Objet : Réponses aux questions de certains citoyens – Deuxième partie
Parc éolien de Saint-Valentin

Deuxième partie de réponses aux questions de quelques citoyens :

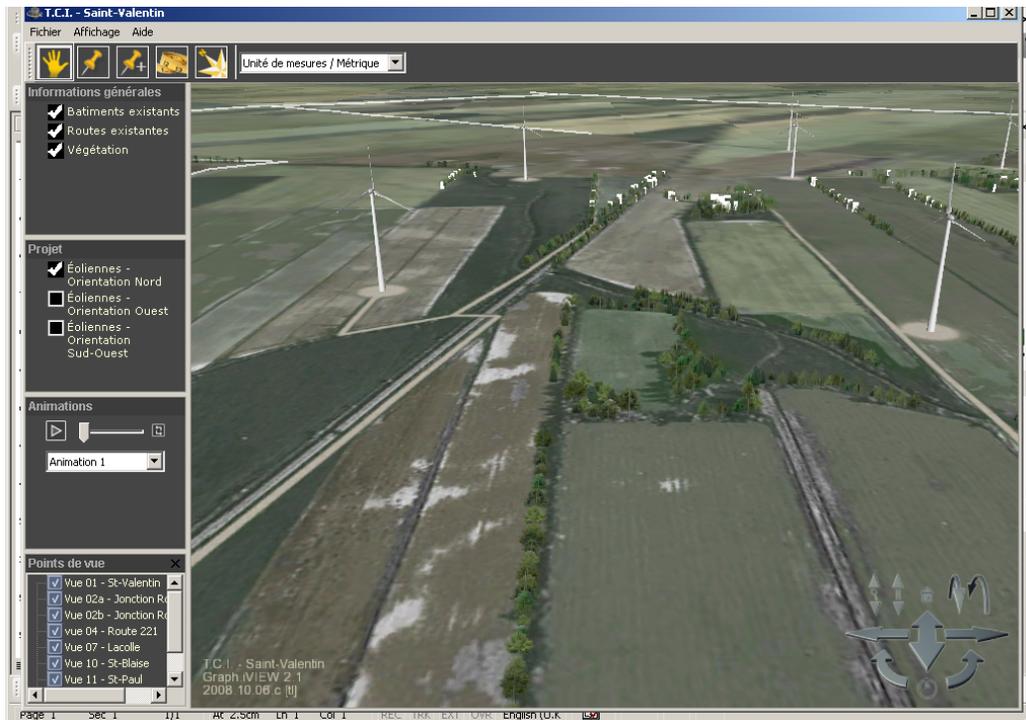
- 7. Dans l'étude d'impact, on peut lire que le promoteur a eu une rencontre avec la direction du festival des montgolfières à Saint-Jean-sur-Richelieu et qu'il lui aurait présenté un montage 3D. Veuillez déposer ce montage 3D.**

La simulation visuelle 3D présentée à la direction de L'international des Montgolfières est un logiciel sur support informatique. Son utilisation requiert des applications spécifiques pour son utilisation sur ordinateur. Un exemple démontrant l'aspect visuel de la simulation est présenté ci-dessous. Une copie du logiciel sur CD a également été transmise à la commission par courrier.

CARTE 3.3-2
UNITÉS DE PAYSAGE, ZONES D'INFLUENCE
ET POINTS DE VUE SENSIBLES

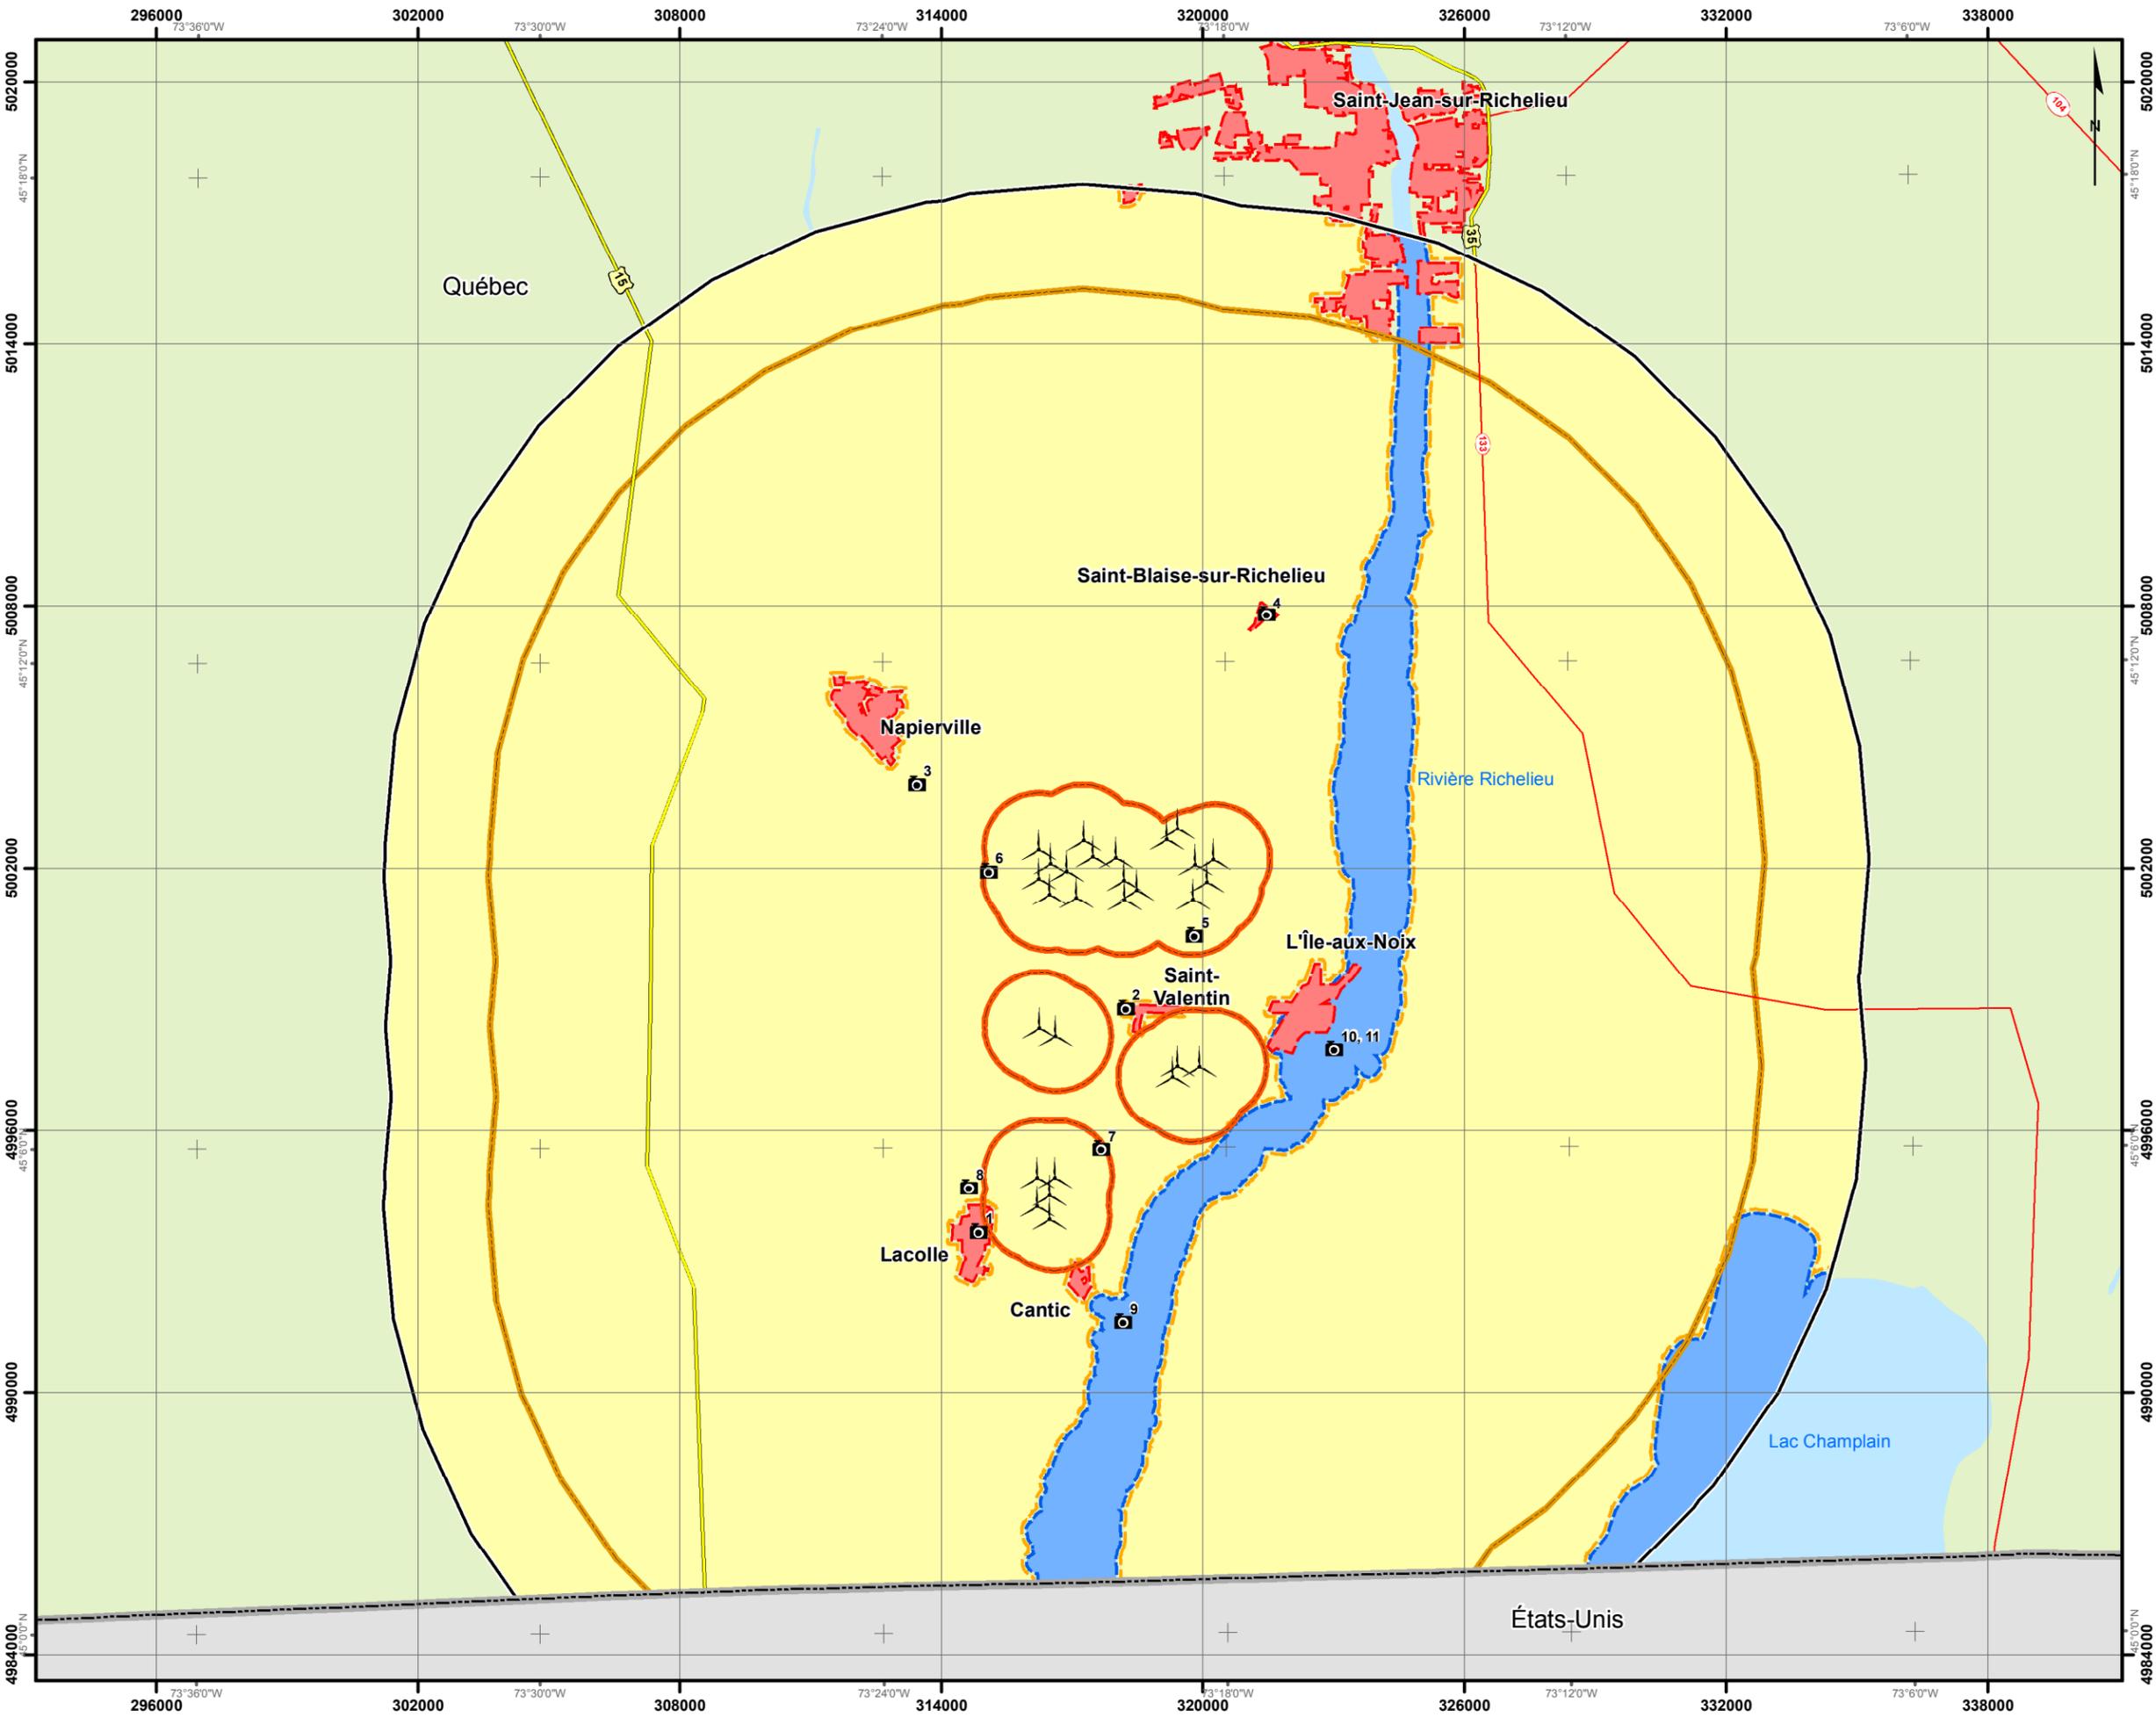
10. Est-ce que Saint-Blaise pourrait apparaître sur la carte 3.3-2, Unités de paysages, zones d'influence et points de vue sensibles ?

La carte modifiée est joint au présent document.

PHOTOMONTAGE ADD15

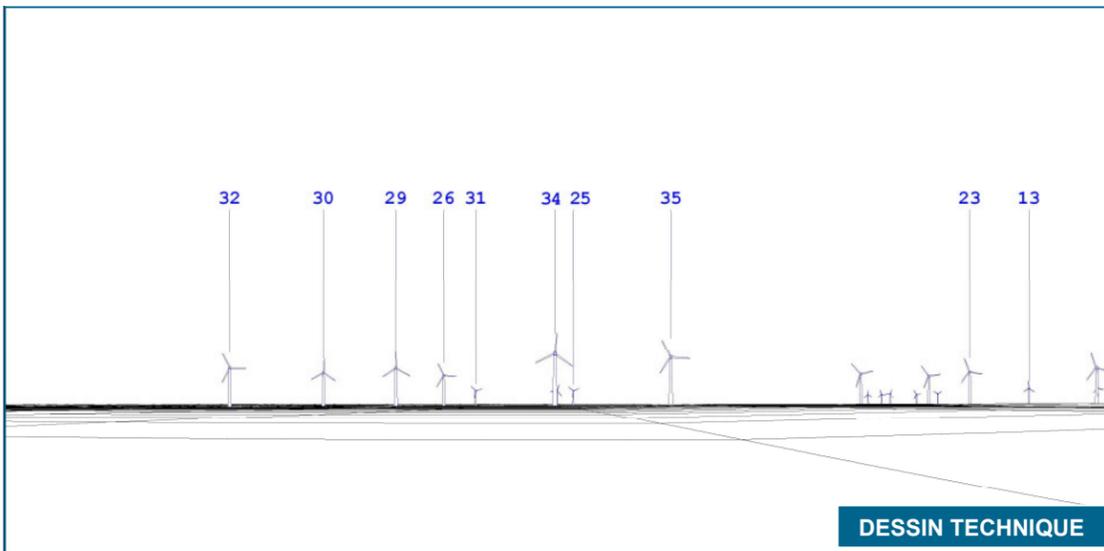
11. Les citoyens de Saint-Blaise qui résident sur la 94^e Avenue verront leur paysage grandement changer. Veuillez produire une simulation visuelle à partir de cette avenue ?

Une simulation visuelle à partir du village de Saint-Blaise a été réalisé et est joint au présent document.
